改善箇所説明図

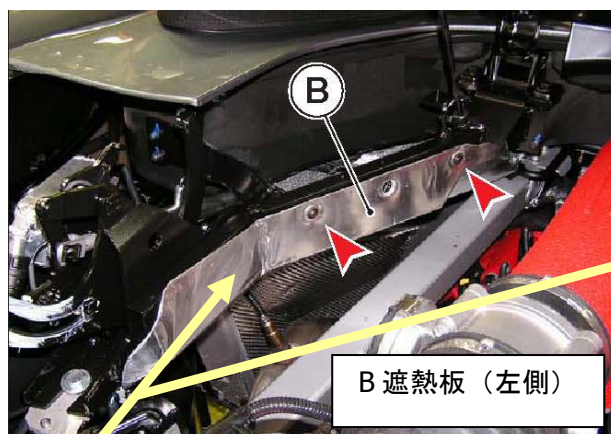
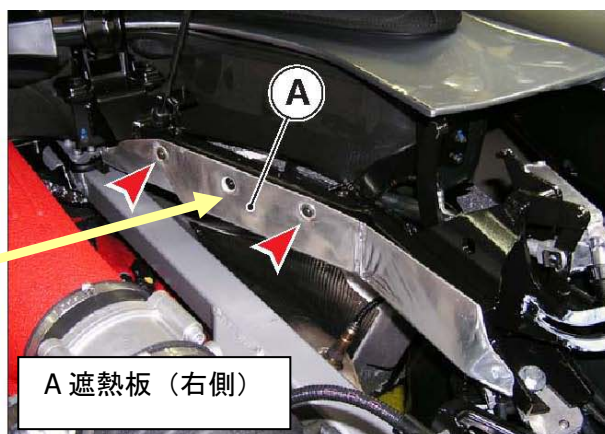
基準不適合発生箇所

エンジンルーム内において、幌を作動させるための、作動油パイプの耐熱性が不足しているため、排気管の熱により当該パイプに細い亀裂が生ずることがある。そのため、そのまま使用を続けると当該パイプが破損し、漏れた作動油が排気管にかかり、最悪の場合、火災に至る可能性がある。

全車両、当該パイプ付近（エンジンルーム内フレーム側面）に遮熱板を取り付ける。

識別：遮熱板の有無で識別できる。
